3º CADERNO DE PERGUNTAS E RESPOSTAS

RDC PRESENCIAL Nº 04/2014

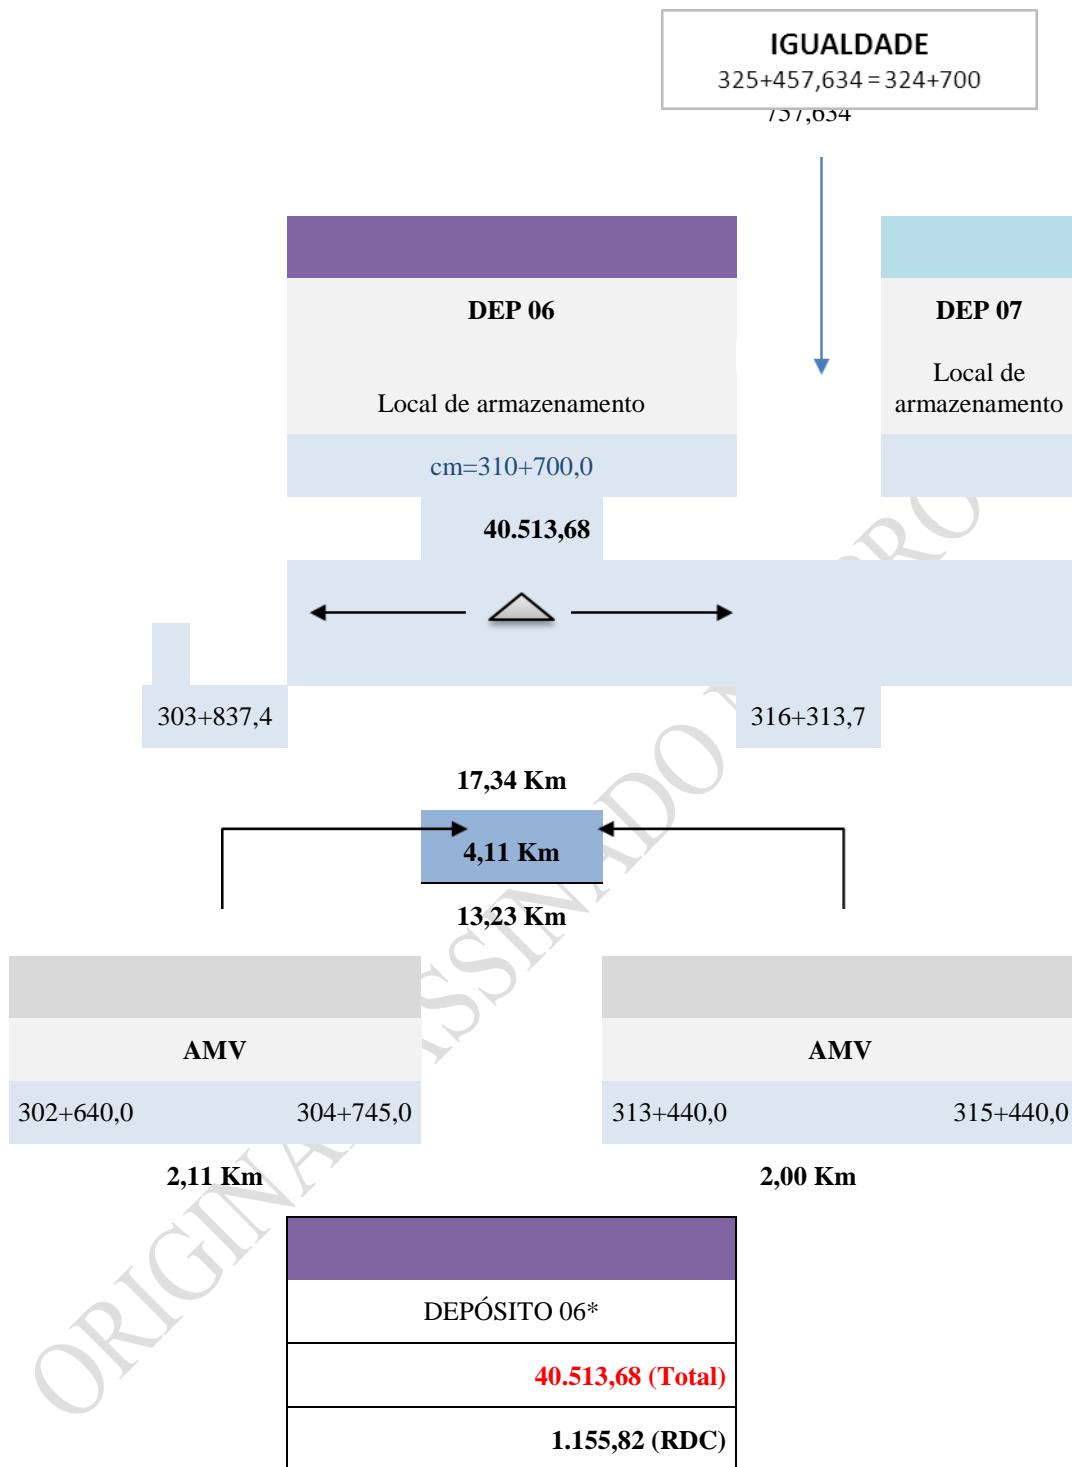
PERGUNTA 7: “Solicitamos disponibilizar croquis com a localização dos estoques de lastro e seus respectivos volumes para cálculo das DMT's;”

RESPOSTA 7: Conforme informação da Superintendência de Construções - SUCON, segue croqui com a localização do estoque de lastro e seu volume.

*O Depósito 06 fornecerá material para o contrato atual (066/10) e para o RDC 004/14.
 O volume para o RDC é de 1.155,82 m³
